DODATEK Č. 1

KE SMLOUVĚ O DÍLO

Stavba: CEITEC MU

Změnový list č. 01 – Přesun technického zázemí skleníku

ŘEZ C-C

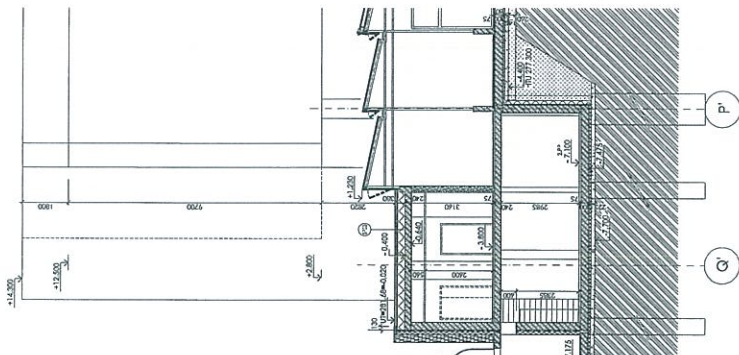
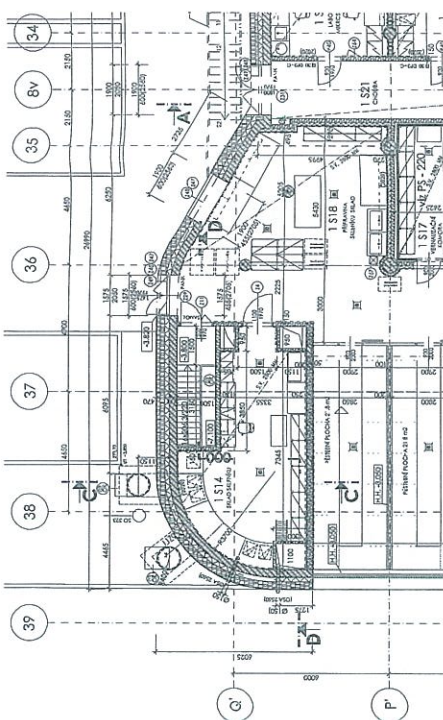
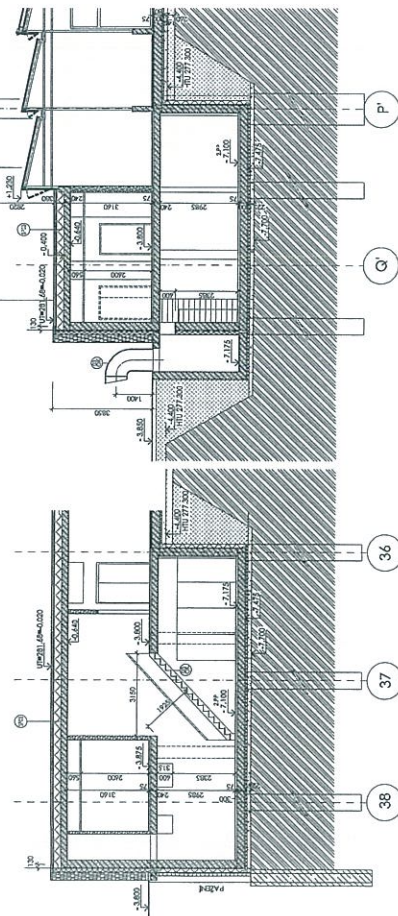
Položka, popis: V souvislosti se zřízením 2.PP pavilonu A26 budou provedeny zemní práce – výkopy o celkové kubatuře cca 540 m3 v třídě těžitelnosti 2 až 4. Založení bude hlubinné na pilotách pr. 650 a 1050mm. Stavební jáma bude zajištěna záporovou stěnou. Nosná konstrukce bude provedena jako monolitická železobetonová (24 m3 ŽB stropů, 45,4 m3 ŽB stěn). Úpravy povrchů spočívají v provedení omítek, keramických obkladů, stěrek na betonový povrch, maleb, keramických dlažeb, podlahových stěrek, kompletaci SDK minerálních podhledů. Přístup do 2.PP bude zajištěn vnitřním ocelovým jednoramenným schodištěm. Změna má dopad do úprav kanalizačního a vodovodního potrubí a drobně i do rozvodů ÚT. Nový prostor ve 2.PP bude doplněn novými zásuvkovými a světelnými okruhy, budou osazena vestavěná stropní a přisazená svítidla. V rámci slaboproudě dojde k úpravě a doplnění rozvodů a zásuvek strukturované kabeláže, doplnění EPS vč. opticko-kouřových hlásičů a sirén a EZS vč. detektorů a kontaktů. Dopad změny na stavební povolení bude projednán s příslušným SÚ. Objednatel předjímá, že změna bude zlegalizována zápisem zástupce SÚ do SD v rámci kontrolní prohlídky stavby (dle §134 zákona č. 183/2006 Sb. – stavební zákon). Změna má dopad do ceny díla a do termínů výstavby.

Důvod změny: Změna dispozice a rozšíření technického zázemí skleníku o nové prostory ve 2.PP pavilonu A26 vzniká v důsledku reakce na dynamický rozvoj na poli výzkumu rostlin v simulovaném vnitřním prostředí laboratorních skleníků. Změna je i reakcí na zpřesnění obsazení jednotlivých vědeckých týmů a jejich zaměření a jako taková nebyla předvídatelných v době přípravy zadávací dokumentace. Změna přinese v rámci skleníku zvýšení výzkumných ploch o jednu laboratoř a také navýšení potřebných skladových ploch. Současně bude v rámci pavilonu A26 vyřešeno sloučení přípravy závlivkové vody pro skleník i fytotrony, což je výhodné z technického i provozního hlediska. V konečném důsledku vznikne i potřebný rezervoár závlivkových vod použitelných pro míšení prostředí v případě havárie systému. Změna výrazně zvyšuje technické parametry stavby v části výzkumný skleník. Změna bude mít pozitivní dopad na plánovaný výzkum. Neprovedení požadované změny by bylo naopak z provozního hlediska značnou komplikací, s potenciálním přímým dopadem do kvality výzkumné práce a potažmo tedy s dopady na výstupy projektu samotného.

1S14 - laboratoř manipulace s rostlinami

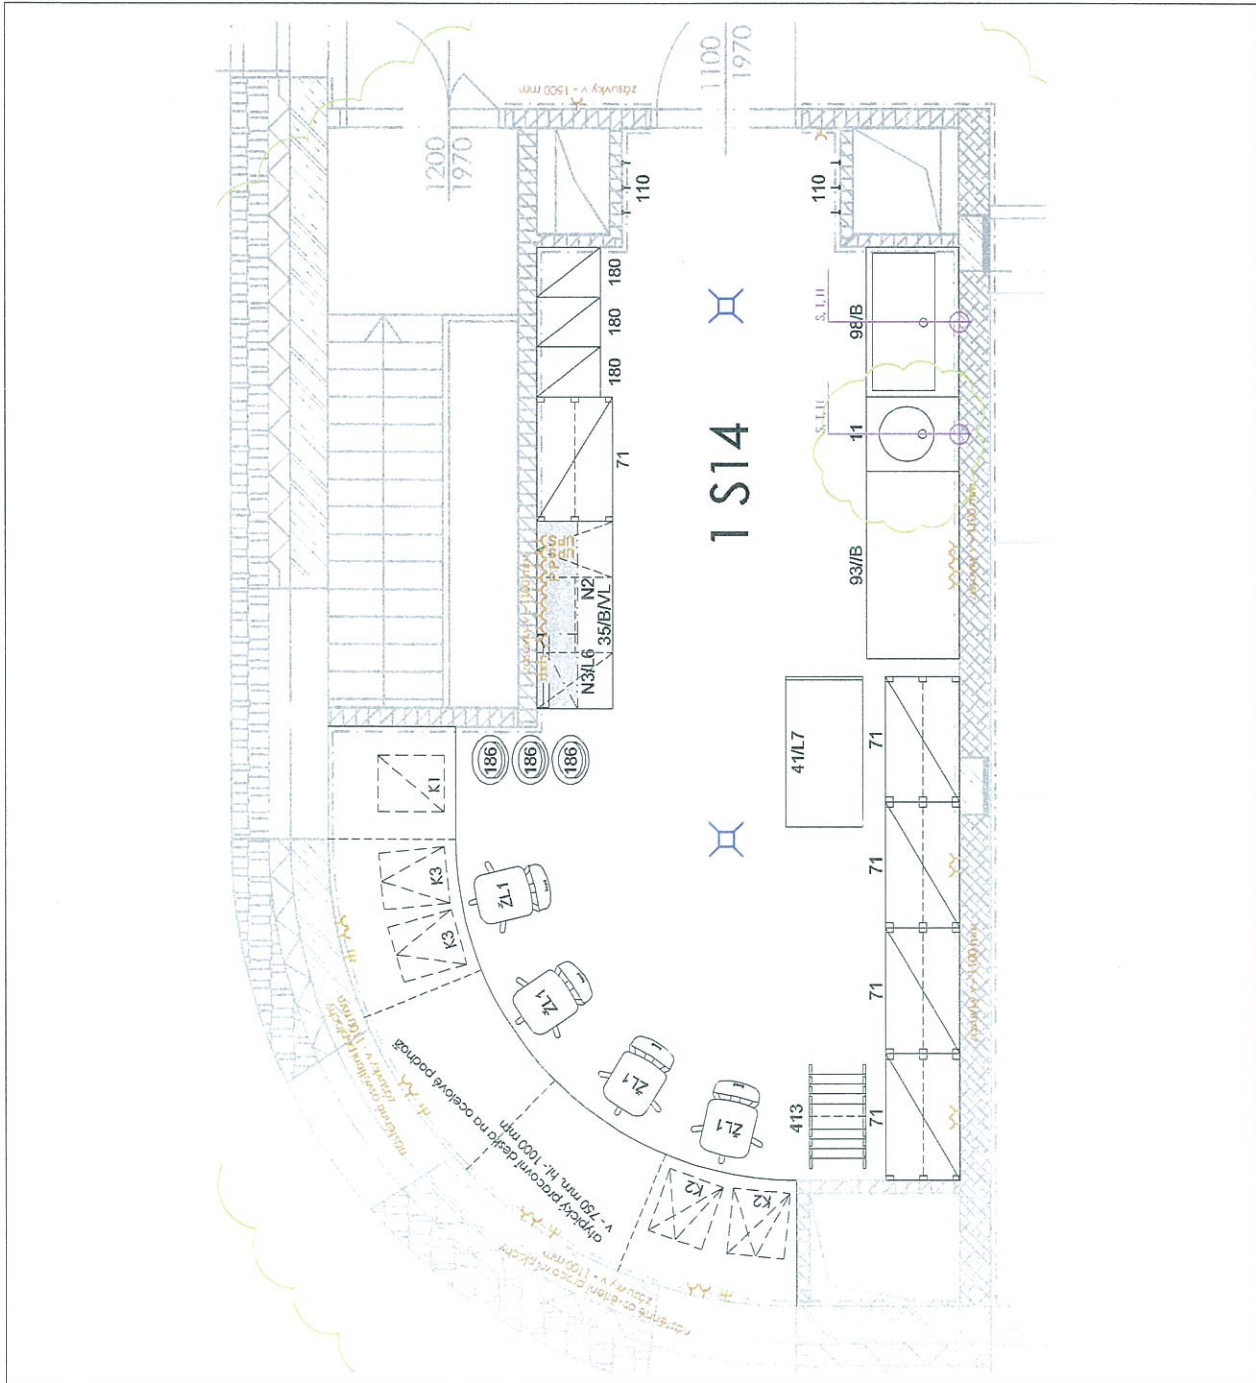
pokročilý vzork pro přípravu substrátů - dodatek DPV
středně pracovní deska na ocelové podkonstrukci kopolující obložkovou síť - dodatek DPV
